Op 13 juni 2016 is door u een digitale watertoets doorlopen voor de verplaatsing van het opslagterrein van WMR naar de Van Aylvawei 40 te Rinsumageest. Deze e-mail vormt het wateradvies voor het hierboven genoemde plan. Onderstaande kaart toont de ligging van het plangebied. Er is nog geen tekening beschikbaar waarop de toekomstige inrichting van het plangebied staat aangegeven.

Normale watertoetsprocedure

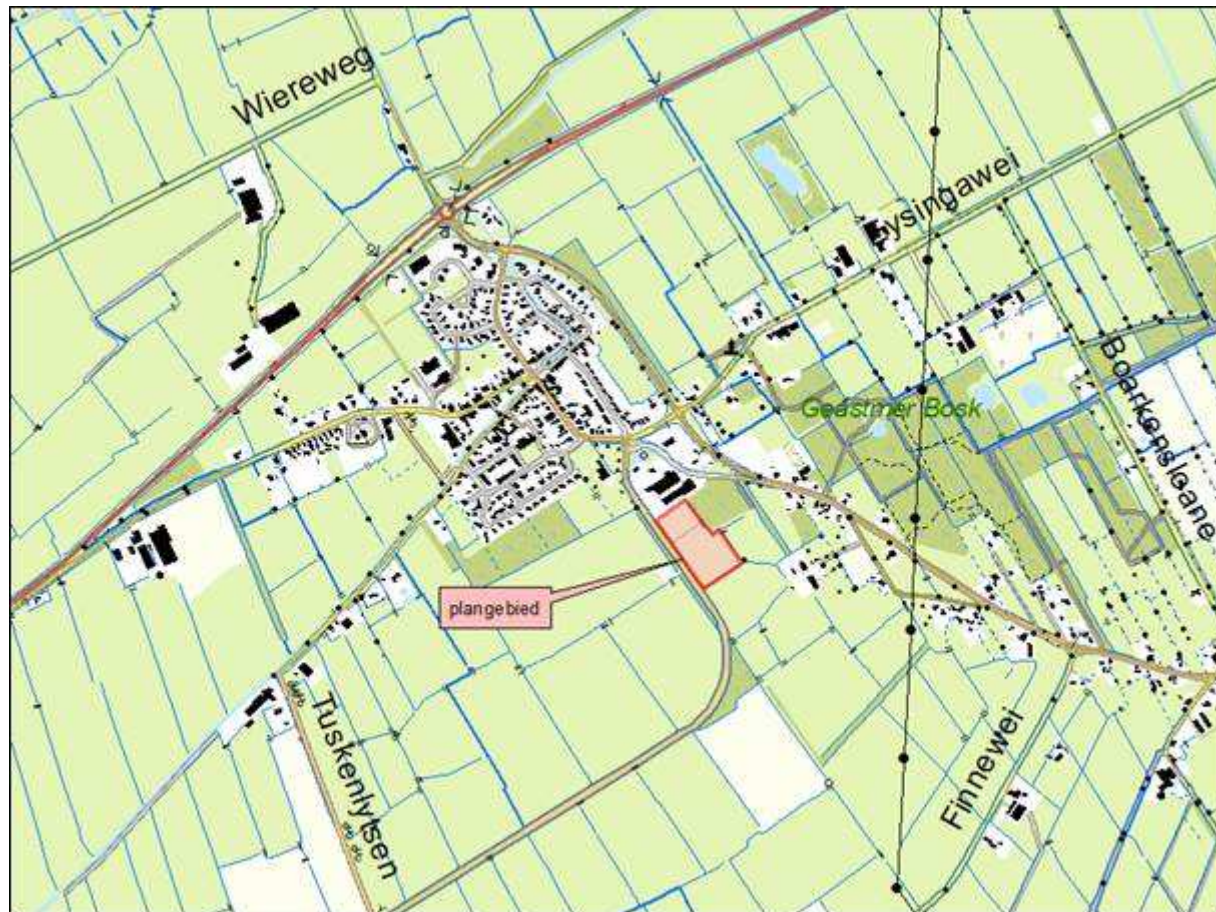
Langs de west- en oostkant van het plangebied liggen schouwwatergangen. De schouwwatergangen staan aangegeven op onderstaande kaart met een roze gestippelde lijn. De schouwwatergang is belangrijk voor de aan-, af- en doorvoer van water. De eigenaren van de aanliggende percelen zijn verantwoordelijk voor het onderhoud aan de schouwwatergang. Bij het uitwerken van de plannen is het nodig er rekening mee te houden dat de schouwwatergang bereikbaar blijft voor onderhoud.

Wij hebben nog geen inrichtingsschets ontvangen van het plan. In en rond het plangebied liggen watergangen. Mogelijk is het voor het realiseren van het plan nodig om deze watergangen te dempen. Door het dempen van het oppervlaktewater neemt de berging in het watersysteem af, waardoor het watersysteem minder robuust en veerkrachtig wordt. De demping moet u voor 100% compenseren in hetzelfde peilgebied, zodat het watersysteem evenveel berging houdt. Voor het dempen van oppervlaktewater heeft u een watervergunning nodig. Meer informatie hierover staat onder *Waterwet* in deze e-mail.

Het verhard oppervlak neemt door de realisatie van het plan toe met circa 5.000 m². Om overlast te voorkomen is het nodig dat de initiatiefnemer de toename aan verhard oppervlak compenseert in hetzelfde peilgebied. Wij hanteren hiervoor standaard een compensatienorm van 10%. Voorliggend plan moet ter compensatie voorzien in tenminste 500 m² nieuw oppervlaktewater.

Op de luchtfoto's is te zien dat in en rond het gebied watervoerende sloten aanwezig zijn. Het aanleggen van nieuwe watervoerende sloten of het verbreden van bestaande sloten lijkt daarom te passen binnen de eigenschappen van het gebied.

Omdat de ondergrond bestaat uit zandgrond is de ondergrond mogelijk ook geschikt om hemelwater te laten infiltreren. De wadi's moeten voldoende capaciteit hebben om een bui van 50mm op te kunnen vangen. De wadi's moeten daarmee een inhoud krijgen van tenminste 250 m³. Om de wadi's goed te laten functioneren moet de ondergrond wel geschikt zijn voor infiltratie. Wanneer in de ondergrond bijvoorbeeld storende (leem)lagen aanwezig zijn dan werkt infiltratie niet optimaal.

Graag horen wij van u op welke manier u de compensatie van de toename aan verhard oppervlak en eventuele dempingen wilt compenseren: door het graven van nieuw oppervlaktewater of door het realiseren van een infiltratievoorziening. Ook vernemen wij graag van u hoe u deze compensatie vorm wilt geven en in het geval van infiltratie of de ondergrond hiervoor geschikt is. U kunt hiervoor contact opnemen met mevr. J. van der Kloet van Wetterskip Fryslân.
